NON à ENCERCLEMENT DE CHARLEVILLE

ENCERCLEMENT DE CHARLEVILLE : la preuve par l'image

PRESENTATION DU PARC DE LA GRANDE CONTREE et son environnement rapproché et éloigné

Figure 15 : Hypothèse pour le raccordement au poste-source (Source : BE Jacquiel et Chatillon)

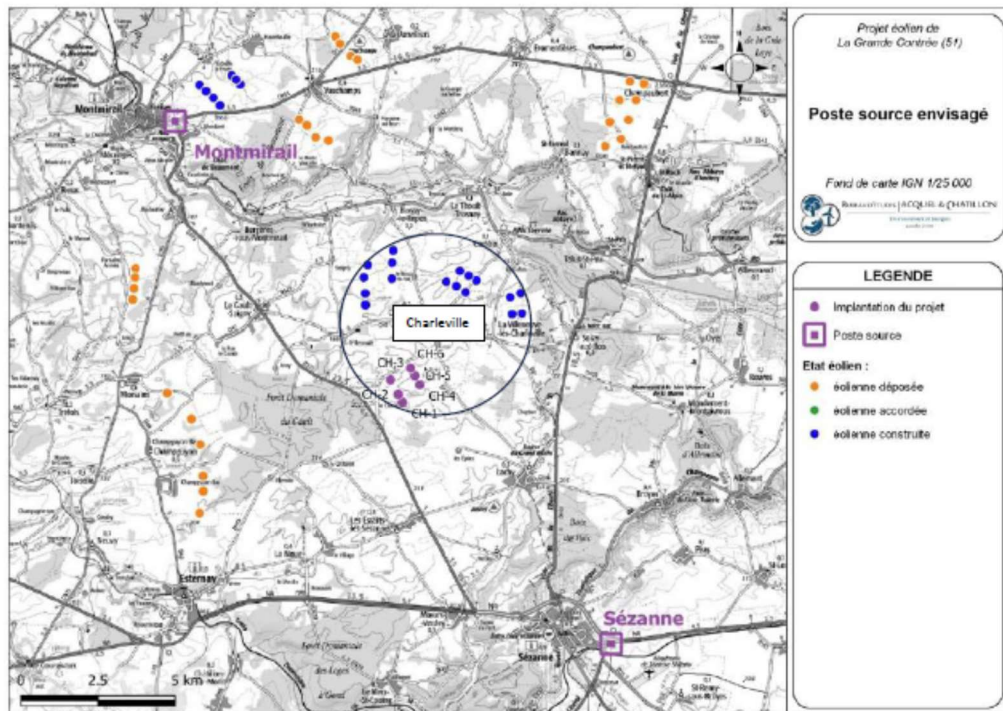
23 Eoliennes à 3km de la mairie = trop c'est trop

Figure 7 : Rose des vents (Source : KJ études)

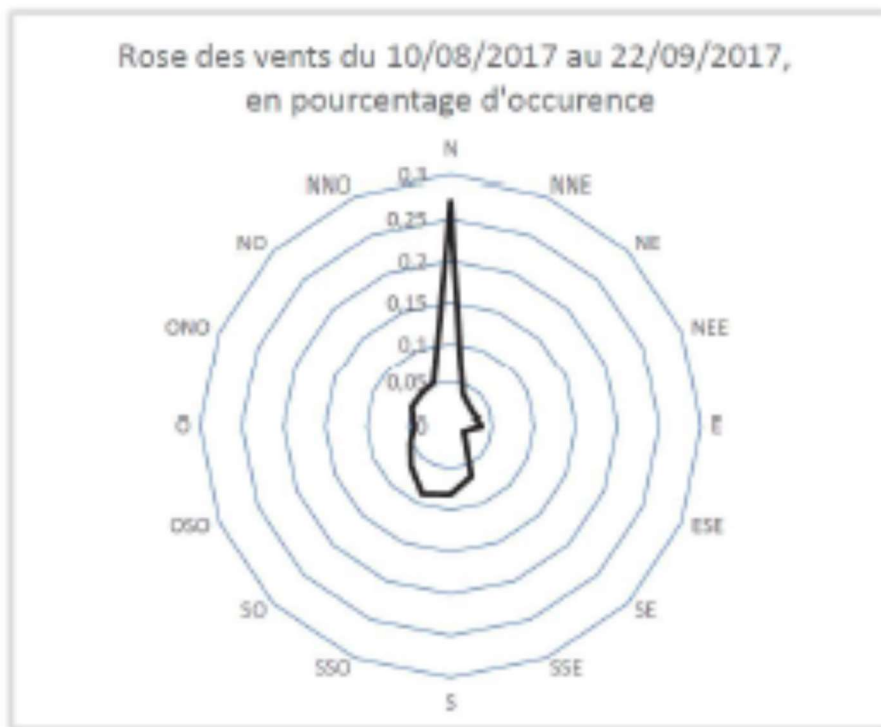
Et son étude des vents n'est pas correcte :

Effectivement tous les habitants pourront vous dire que les vents soufflent du Sud-ouest en période basse pression et en période anticyclonique du Nord Est

Figure 3 : Plan des installations et chemins en bleu (Pièce 7 p11)

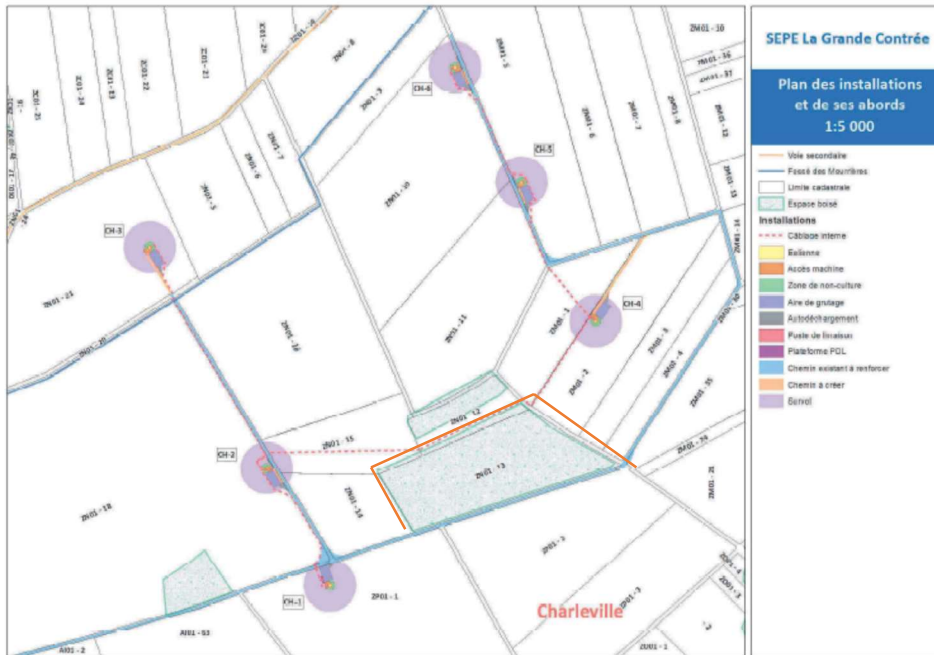
Pourquoi OSTWIND n'applique pas les recommandations du Schéma régional éolien de Champagne Ardenne et ne place-t-il pas les chemins à 200m des haies et des bosquets ? Voyez le bosquet surligné en orange qui longe en le touchant le chemin au sud.

Le porteur de projet nous dit qu'il respectera la distance de 100m des bosquets et des haies et en même temps le chemin ne s'éloigne pas du bosquet sur ses plans et cartes. Il faut qu'il reprenne les plans et corrige cette erreur.

Description de ce fossé (partie rouge) qui devient cours d'eau (partie bleue) en Forêt du Gault

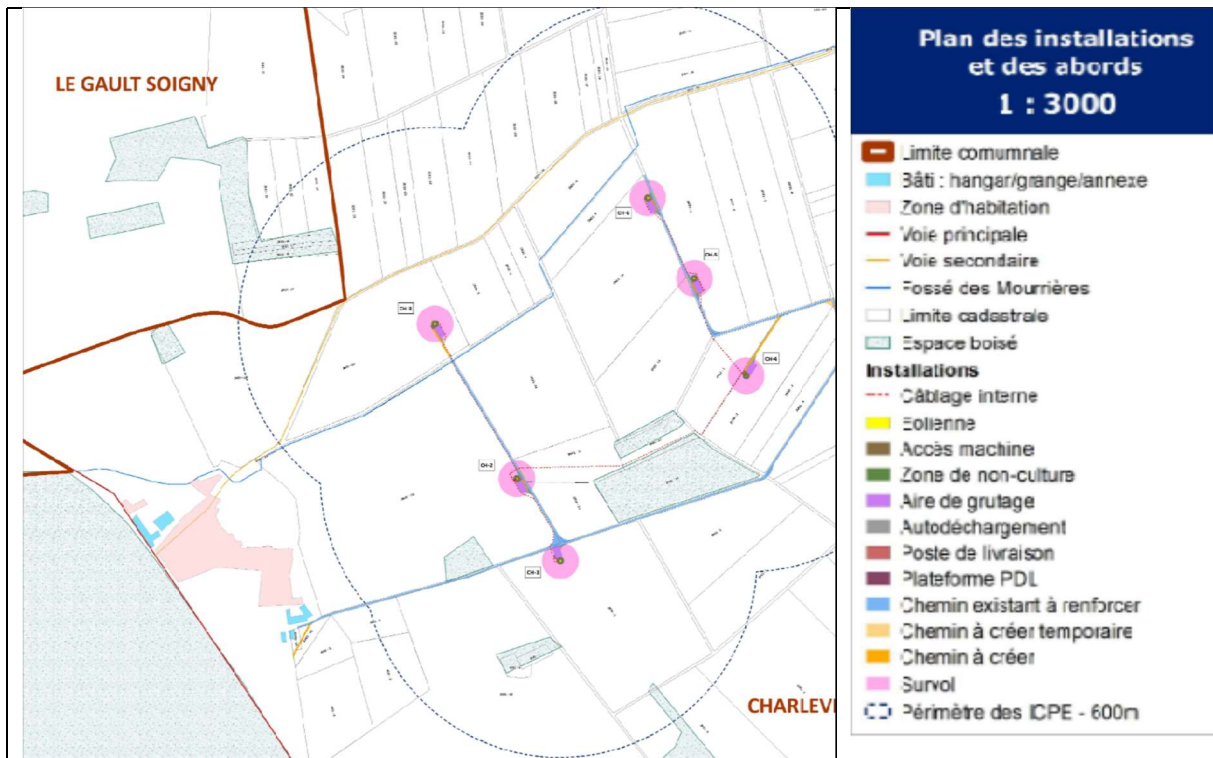
Sur les plans, **le fossé des Mourières**, qui évite que le Clos le Roi soit inondé, ne figure même pas sauf sur cette carte, mais il n'explique pas comment il va le protéger, alors qu'il nous explique que pour faire passer les convois exceptionnels il faut respecter une planéité de 10 cm/20m entre essieu. Comment l'eau s'écoulera-t-elle ?

Il est indispensable de protéger ce fossé pour éviter des inondations des sols agricoles et du Hameau du Clos le Roi

Carte 27 : Cavités et mouvements de terrain recensés (Source : BE Jacques et Chastillon d'après données BRGM)

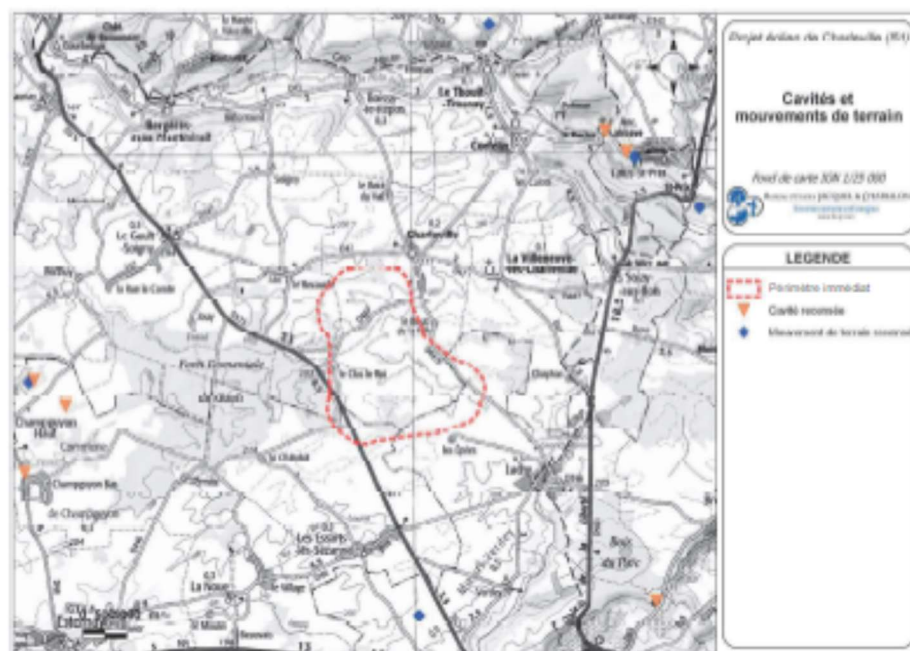
Là encore le porteur de projet se contredit dans la même phrase : **l'enjeu de glissement de terrain sur la zone est considéré comme modéré à fort mais la topographie plane permet de conclure à un enjeu très faible** quant aux risques liés aux mouvements de terrain. Pourquoi à chaque fois il ramène à des enjeux très faibles ce qui est dit par les organismes officiels.
